PROGETTO URBANISTICO OPERATIVO
DISTRETTO N°20 - FIERA KENNEDY - SETTORE 2
Comune di Genova

Relazione Illustrativa

RELAZIONE ILLUSTRATIVA

Con parere del 3 marzo 2020 (prot. MBAC-SABAP-LIG 5229), la Soprintendenza Archeologica, Belle Arti e Paesaggio per la Città Metropolitana di Genova e le Province di Imperia, La Spezia e Savona (di seguito anche solo “**Soprintendenza**”), ha riscontrato la proposta di Progetto Urbanistico Operativo (PUO) relativo al settore 2 del distretto di trasformazione n. 20 – Fiera – Kennedy del vigente PUC ai sensi dell’art. 51 della Legge Regionale n. 36/1997, adottato con delibera di Giunta comunale n. 393 del 30 dicembre 2019.

+32.00

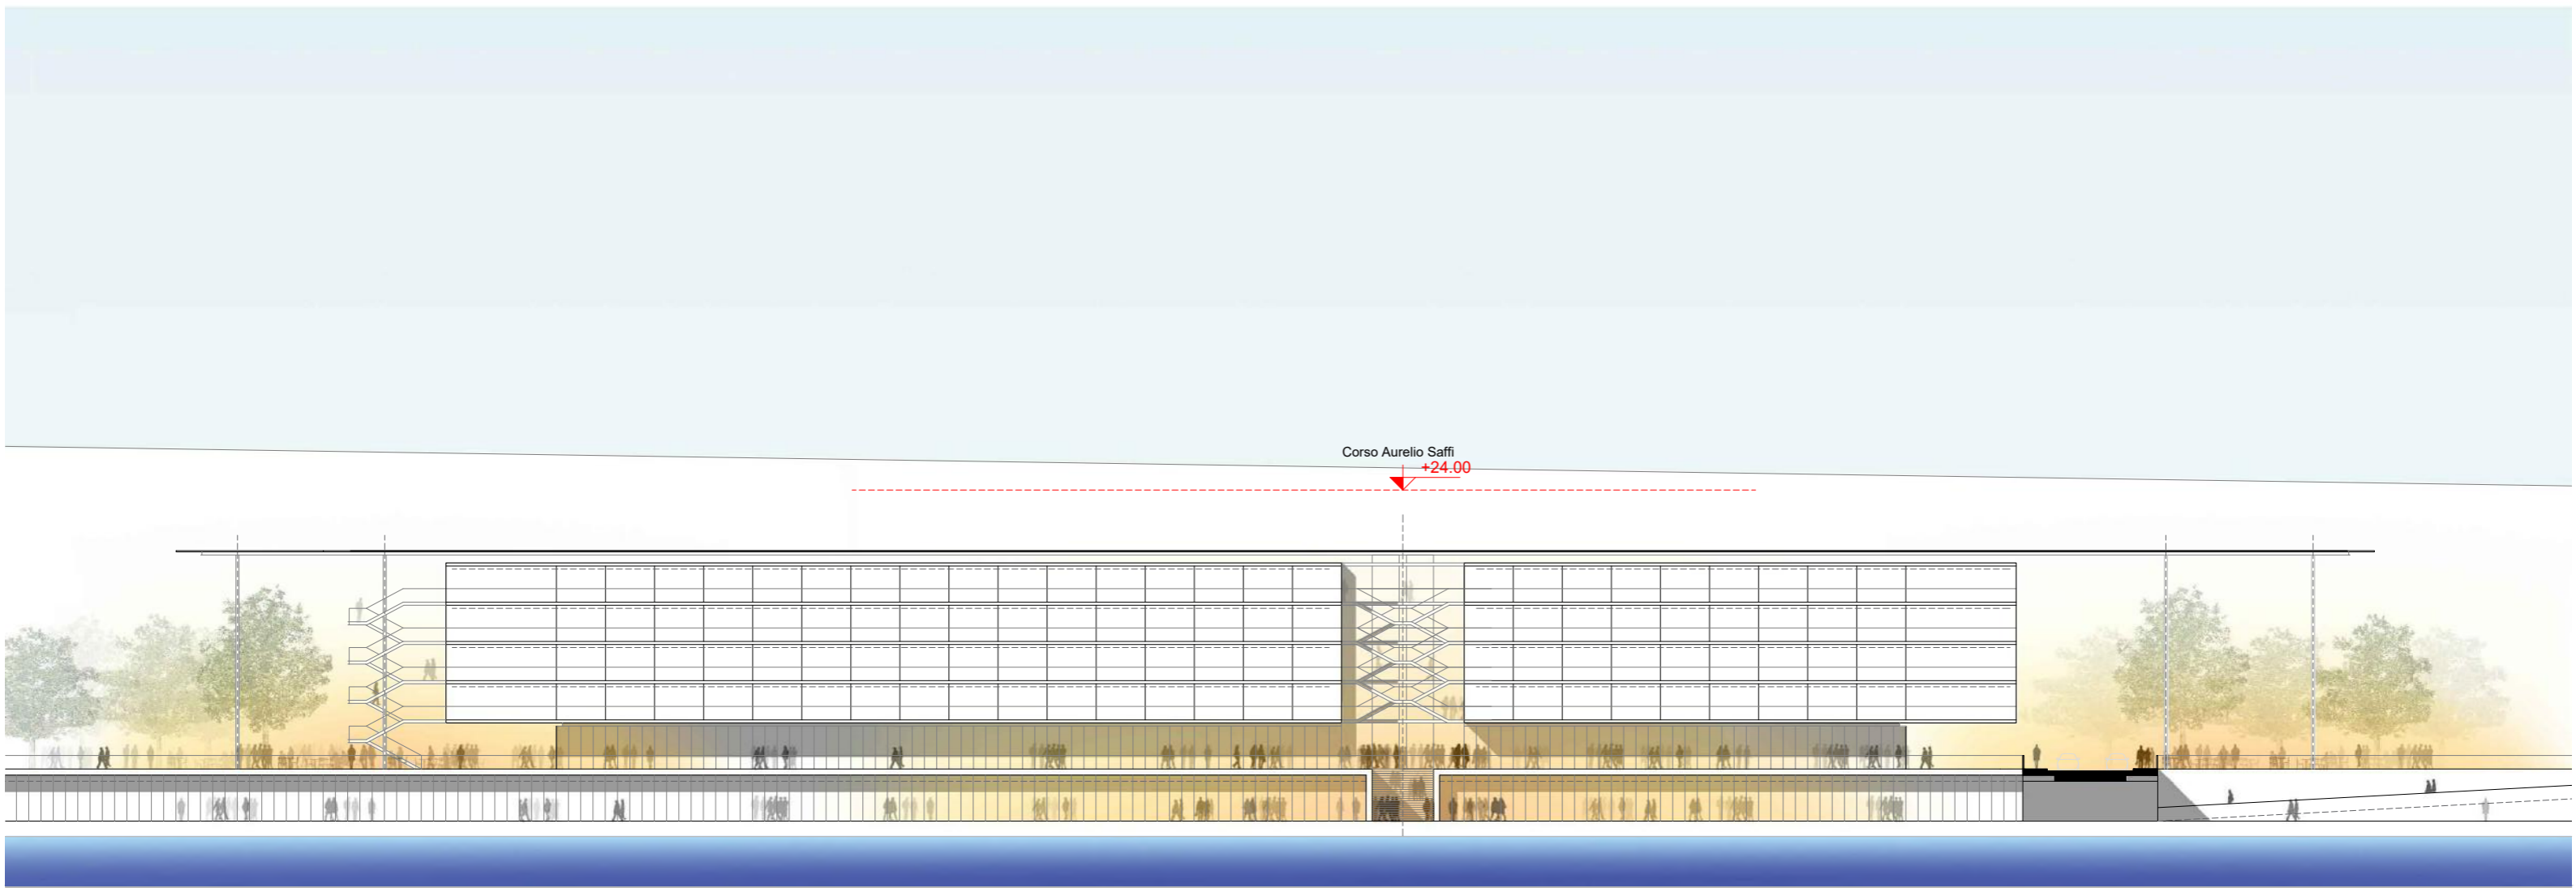
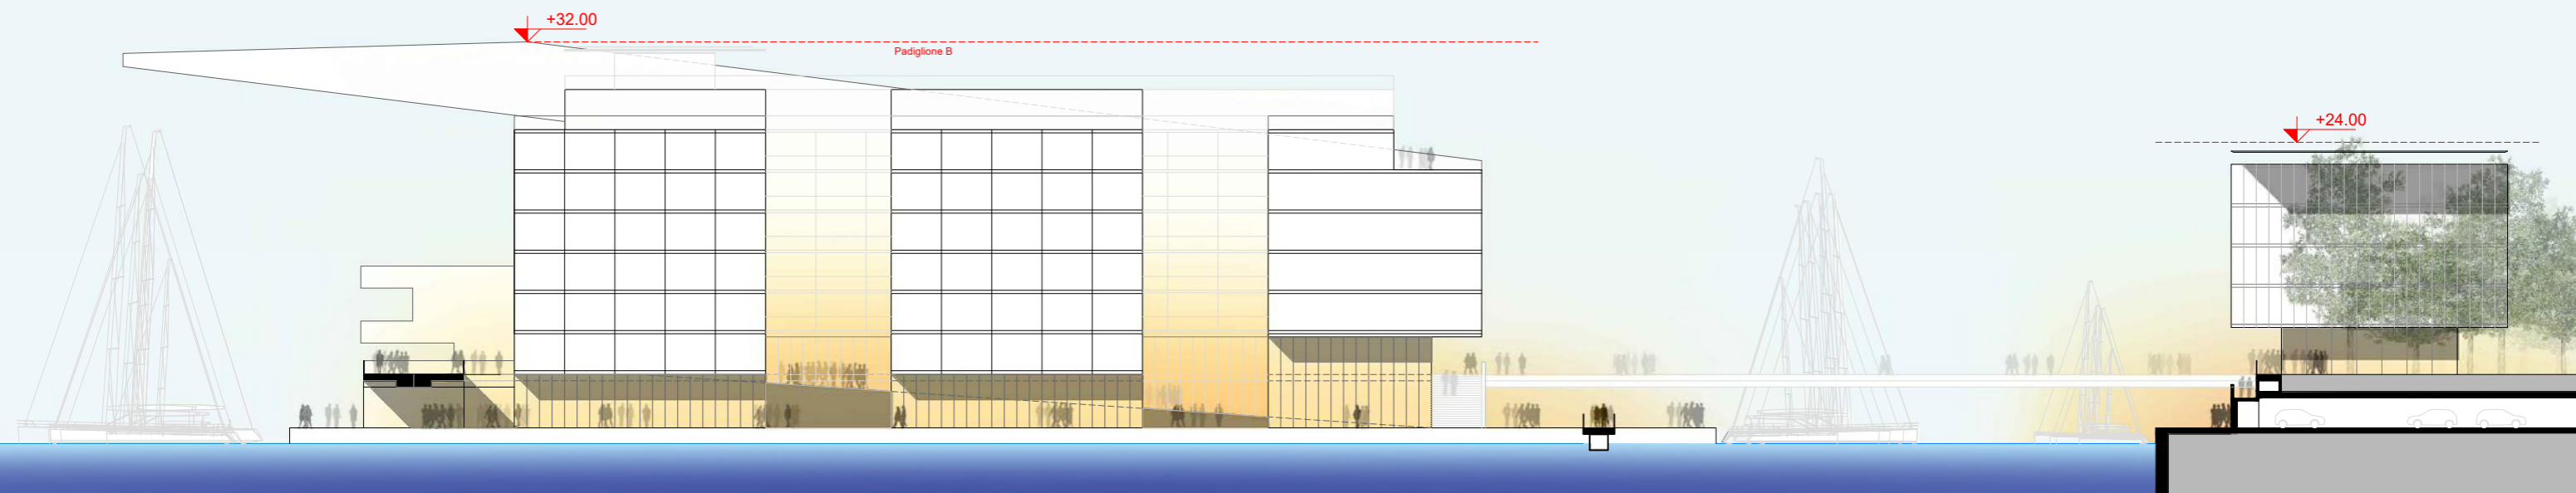
- c) *“Nel comparto 2.2a, la disposizione e la dimensione dei nuovi volumi dovrà essere più aderente a quanto previsto dal progetto donato, prevedendo un blocco più compatto e di lunghezza inferiore a quello proposto e che non superi la quota di C.so Aurelio Saffi, ossia 24 m, in modo da non incidere sulla lettura delle Mura dal mare, sulle visuali dalle vie pubbliche e dai punti di belvedere presenti in questo tratto”.*

- d) *“Anche i comparti 2.3 e 2.4 dovranno tener conto della necessità di non interferire con le visuali da corso Aurelio Saffi verso la linea di orizzonte, sia nella direzione da levante a ponente che in quella opposta, mantenendosi pertanto ad una quota inferiore a quella di colmo del Padiglione B Jean Nouvel. In quest’ottica le quote indicate per i vari comparti non potranno essere superate nemmeno dalle eventuali dotazioni impiantistiche poste a copertura”.*

Al fine di tutelare le vedute paesaggistiche, i volumi del comparto 2.2a sono stati accorpati e ottimizzati, prevedendo un'altezza massima dei fabbricati limitata a 24 m slm come indicato nell'elaborato B sezioni significative.

Affinché gli edifici previsti nei comparti 2.3 e 2.4 non interferiscano con le visuali da Via Aurelio Saffi verso l'orizzonte in direzione di Levante e Ponente, i volumi degli stessi sono previsti al di sotto della quota di colmo del Padiglione B Jean Nouvel, come evidenziato nelle sezioni di cui all'elaborato B e nell'elaborato C "Tavola illustrativa di recepimento delle indicazioni della Soprintendenza". Tale limite di altezza dovrà essere rispettato anche da eventuali volumi tecnici in copertura. Con queste limitazioni, oltre la salvaguardia delle vedute da corso Saffi citate al punto precedente, si intende conferire un effetto di mitigazione dell'impatto visuale della massa del Padiglione Nouvel e delle sue rampe attraverso la giustapposizione dei nuovi volumi. Giova anche ricordare che lo skyline del Waterfront di levante sarà ulteriormente arricchito dall'episodio della nuova Torre Piloti in progetto.

Planimetria con note - C

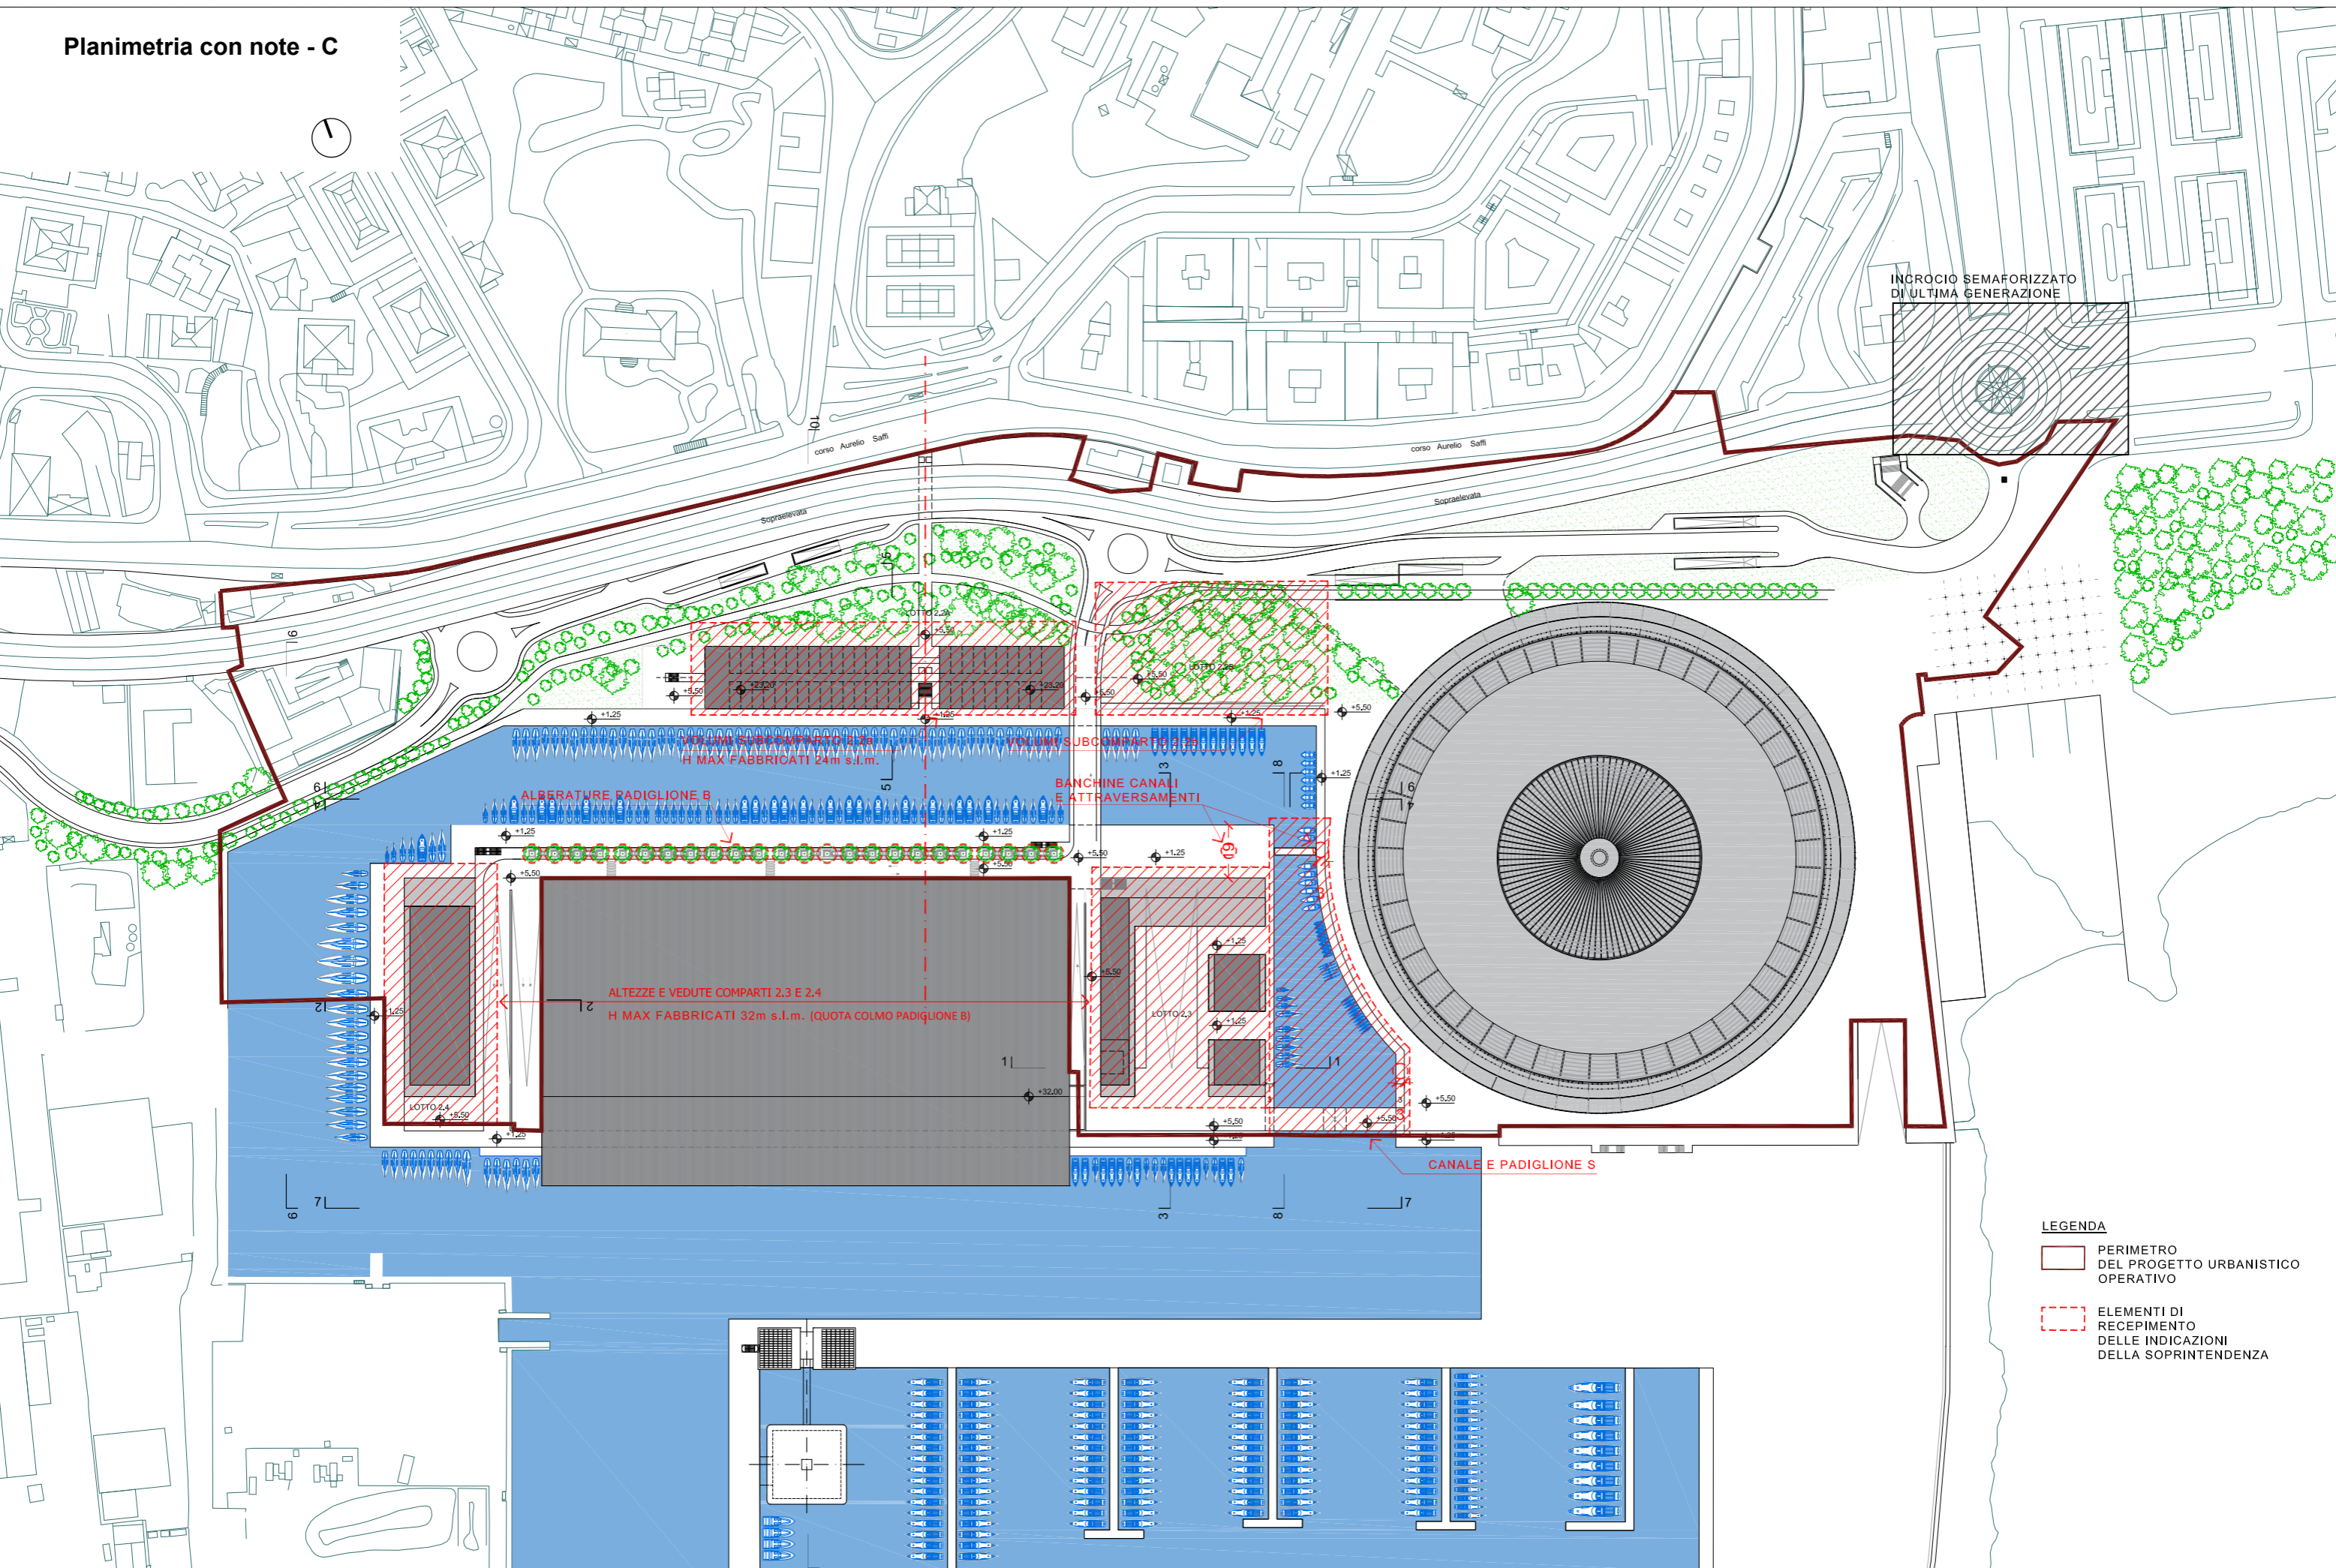
- e) *“Per migliorare la fruizione dei nuovi canali e la permeabilità a “quota uomo” nelle visuali da e verso il mare è auspicabile che siano aumentate le superfici delle banchine a quota +1 sul livello del mare rispetto a quelle a quota +5 e realizzati solo due ponti di accesso, uno carrabile sul retro del Padiglione B e uno pedonale di collegamento con l’area del Padiglione S. Entrambi i ponti dovranno essere progettati con un linguaggio architettonico coerente con quello degli edifici e improntato alla massima leggerezza e che si confronti con l’elevatissima qualità dell’intervento dell’arch. Luigi Carlo Daneri in Piazza Rossetti”.*

- f) “Infine, si suggerisce di ridurre l’impatto del Padiglione B con delle schermature o delle alberature poste sul retro dello stesso che interrompano e mitighino l’imponente volume esistente”.

La larghezza proposta per le banchine a quota 1,25 m slm è evidenziata nell'elaborato C "Tavola illustrativa di recepimento delle indicazioni della Soprintendenza". I ponti previsti saranno due principali, uno carrabile a tutti gli effetti sul retro del Padiglione B a servizio del padiglione Nouvel stesso, l'altro ad uso pedonale verso il Padiglione S, salvo il transito di mezzi di emergenza, ed esigenze di trasporto eccezionale. Entrambi i ponti, come previsto dal citato parere della Soprintendenza, "dovranno essere progettati con un linguaggio architettonico coerente con quello degli edifici e improntato alla massima leggerezza e che si confronti con l'elevatissima qualità dell'intervento dell'arch. Luigi Carlo Daneri in Piazza Rossetti". Anche queste strutture si integreranno, infatti, in un unicum visuale costituito dal polo fieristico riqualificato, rilanciandone,

Come evidenziato nella Tavola A "Planivolumetrico generale", nella Tavola B "Sezioni" e nella tavola C "Tavola illustrativa di recepimento delle indicazioni della Soprintendenza", sul lato nord del padiglione B Nouvel, a lato della nuova strada a quota +5,50 m s.l.m., sarà prevista un'alberatura d'alto fusto quale schermo visuale del retro del padiglione stesso, in posizione compatibile con le esigenze di transito della strada, anche rispetto ai mezzi pesanti diretti al Padiglione, e dei trasporti eccezionali in occasione del Salone Nautico. Tali alberature oltre la funzione di schermatura assumeranno nei mesi estivi anche l'utilità di ombreggiatura della sottostante banchina del sub comparto 2.5, ove troveranno spazio attrezzature a servizio che potranno fruire della banchina come spazio esterno di aggregazione e incontro, creando così una nuova *promenade* per i genovesi e turisti.
